ВКЛАДЫШИ ДЕРЕВЯННЫЕ СМЕННЫЕ ГЛУБОКИЕ ДЛИНОЙ ОТ 406 ДО 806 мм, ШИРИНОЙ ОТ 306 ДО 706 мм ДЛЯ МОДЕЛЬНЫХ ПЛИТ

ГОСТ 20167—74

Изменение № 1 ГОСТ 20167—74 Вкладыши деревянные сменные глубокие длиной от 406 до 806 мм, шириной от 306 до 706 мм для модельных плит. Конструкция и размеры

Изменение № 2 ГОСТ 20167—74 Вкладыши деревянные сменные глубокие длиной от 406 до 806 мм, шириной от 306 до 706 мм для модельных плит. Конструкция и размеры.

Черт. 1

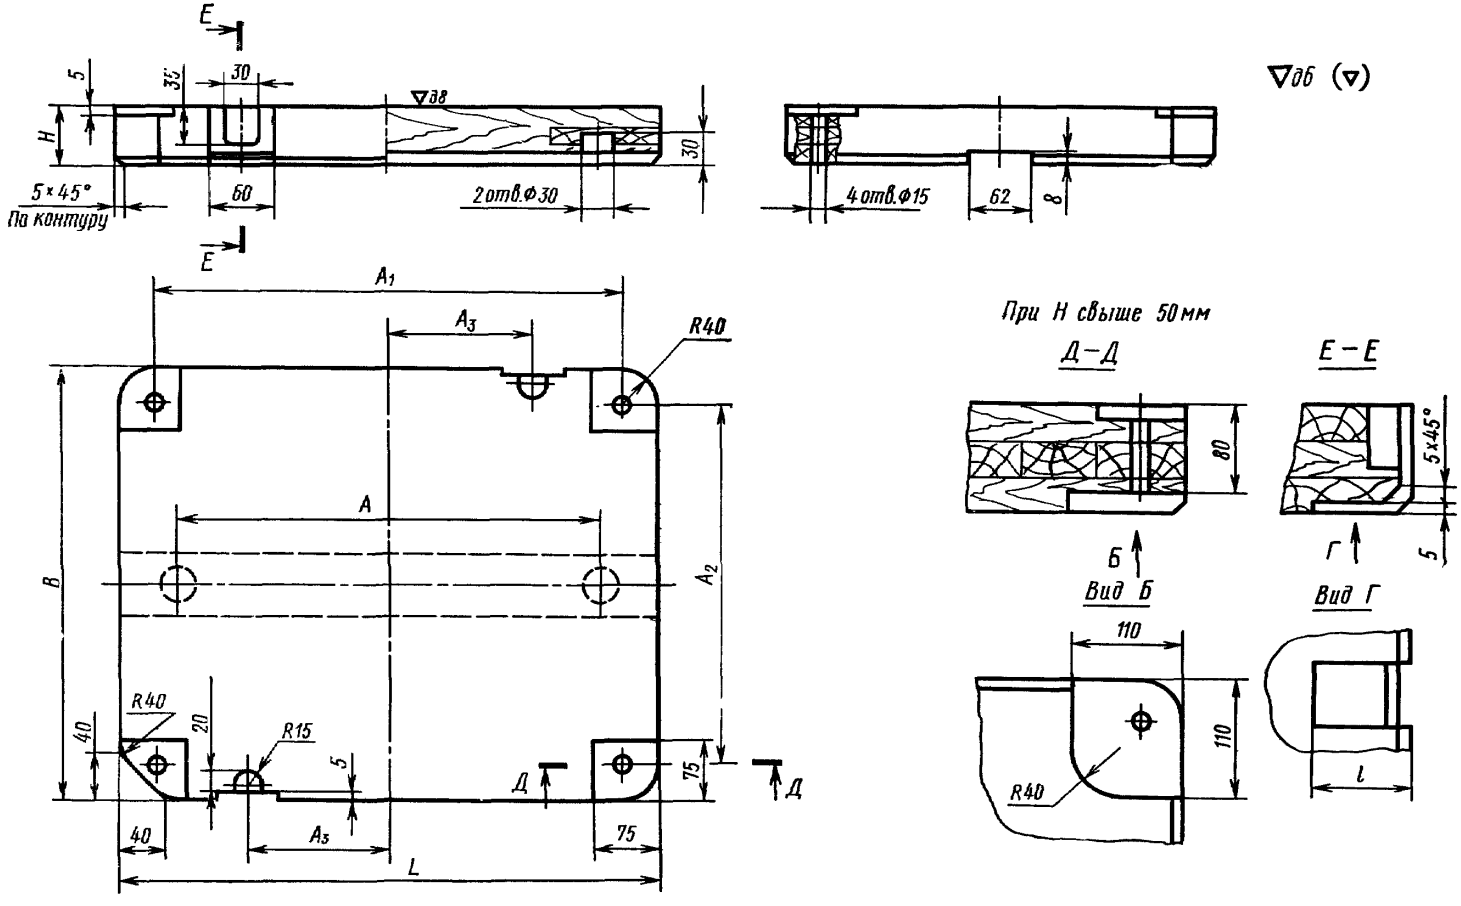
Пункт 3. Чертеж 2. Подрисуночная подпись. Заменить слова: «Черт. 1» на «Черт. 2»; заменить обозначения шероховатости
